**Avis de la Mission Régionale d'Autorité environnementale
Nouvelle-Aquitaine
sur le projet de parc agrivoltaïque au sol
à Nérac (47)**

n°MRAe 2025APNA102

Localisation du projet : Commune de Nérac (47)
Maître(s) d'ouvrage(s) : Société REDEN Investments France
Avis émis à la demande de l'Autorité décisionnaire : Préfet du Lot-et-Garonne
En date du : 16 avril 2025
Dans le cadre de la procédure d'autorisation : permis de construire
L'Agence régionale de santé et le préfet de département au titre de ses attributions dans le domaine de l'environnement ayant été consultés.

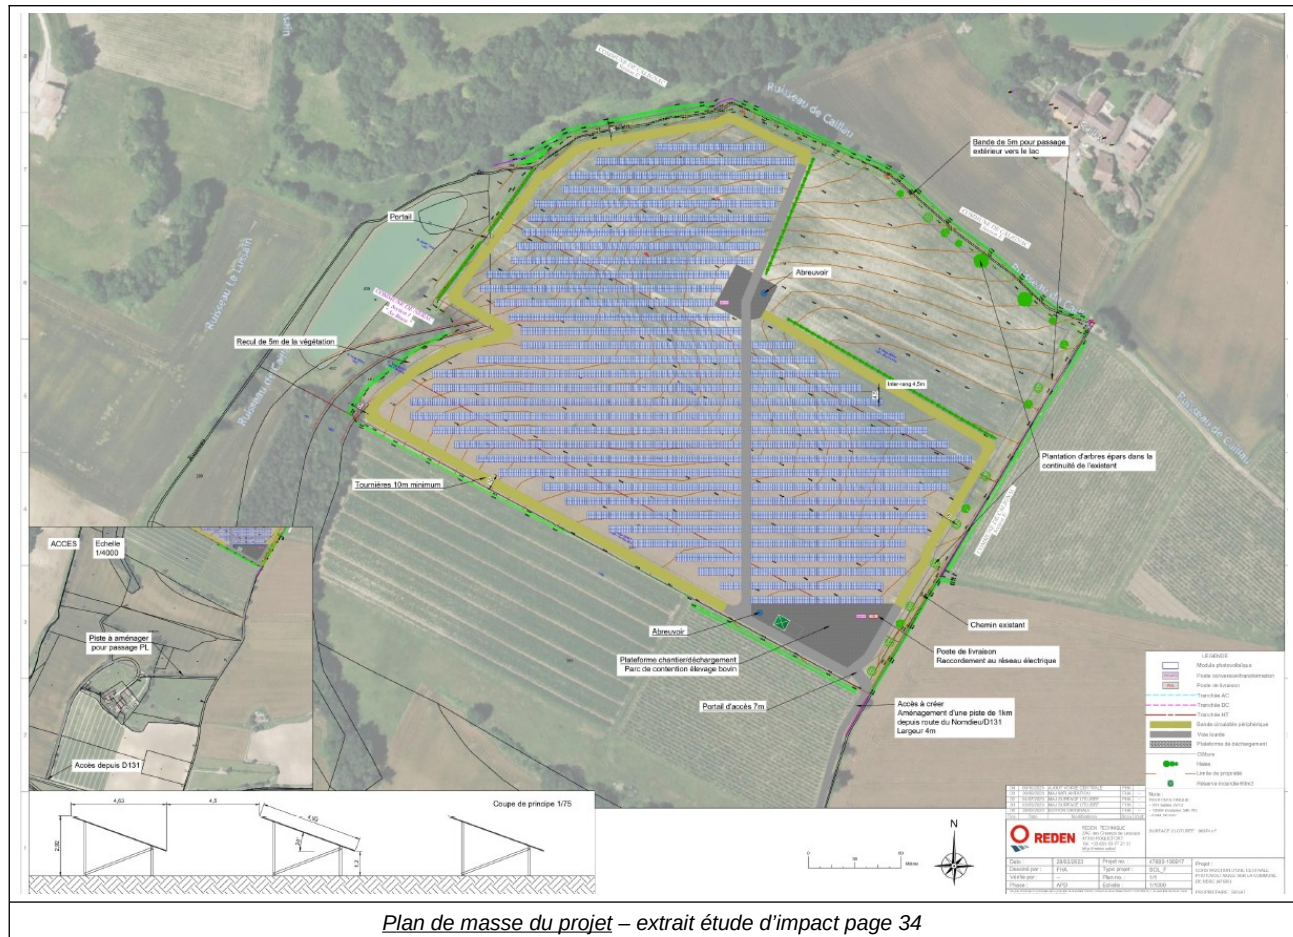
Le parc s'implante sur une surface clôturée voisine de 9,7 ha et développe une puissance d'environ 6,24 Mwc². Les panneaux photovoltaïques auront une hauteur minimale de 1,2m et une hauteur maximale de 2,92m.

La zone d'implantation du projet est localisée à proximité de plusieurs lieux-dits (Caillau, Le Bouscat, Larroc, Moussaron, Le Brana et Luzin), entre le village de Calignac à 1,6 km au nord-est et la ville de Nérac à 4 km au nord-ouest, dans un secteur très rural. Les terrains surplombent deux étangs et le ruisseau de *Caillieu*, le bordant à l'ouest. Ils sont également bordés sur les franges Est et Nord par un chemin agricole et un bosquet sur son extrémité sud-ouest.
